PAI POLO AMBIENTALE INTEGRATO  
PER LA GESTIONE DEI RIFIUTI  
NELL'ATO DI PARMA

COMPARTO C4: IMPIANTO DI  
STOCCAGGIO, MESSA IN RISERVA E  
PRETRATTAMENTO DI RIFIUTI SOLIDI  
URBANI E SPECIALI E AREA LOGISTICA  
COMPARTO C1

VF-R.01.int

PROGETTO DI PREVENZIONE INCENDI  
RELAZIONE TECNICA INTEGRATIVA  
DI PREVENZIONE INCENDI

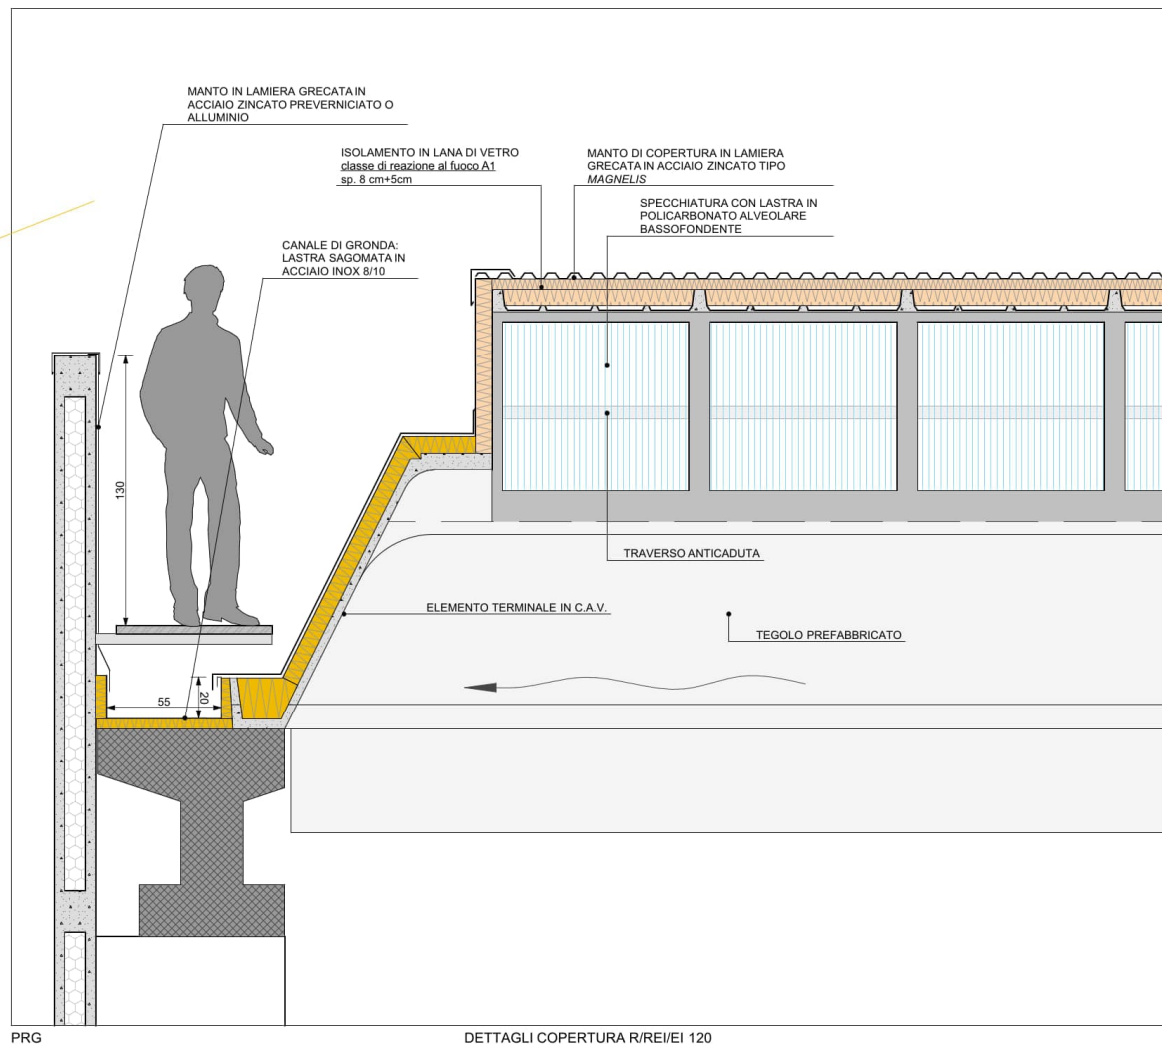
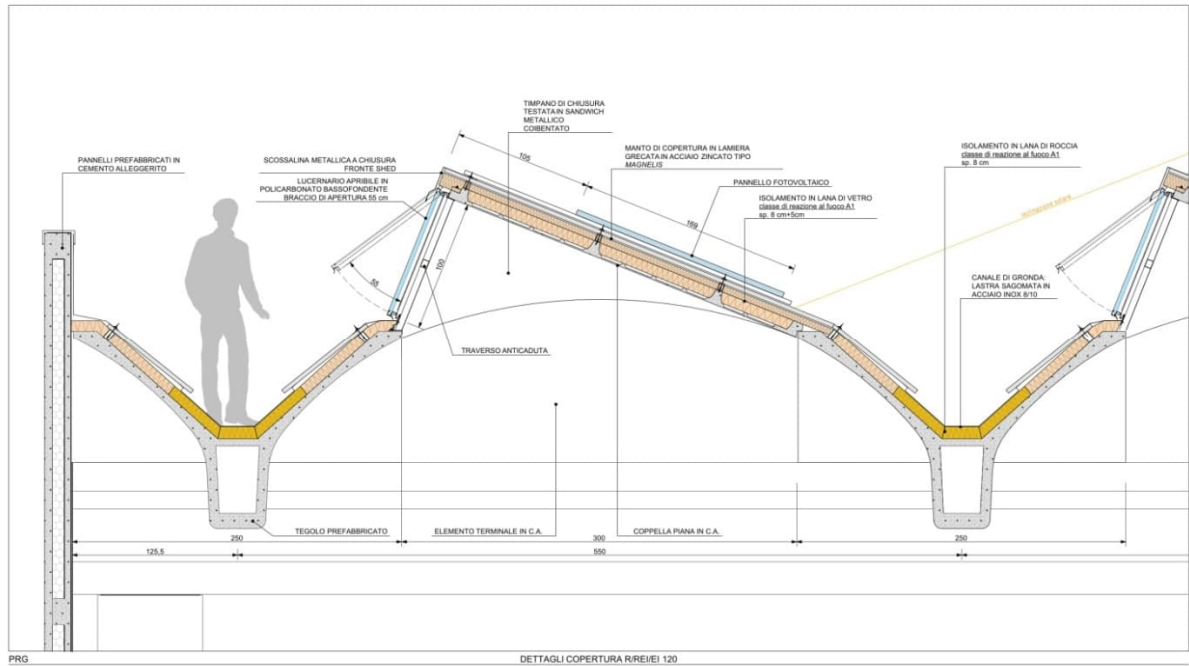
- Rischio di caduta: tale rischio sarà fortemente ridotto in quanto la copertura dell'edificio sarà dotata di parapetto, come mostrato nelle immagini seguenti.
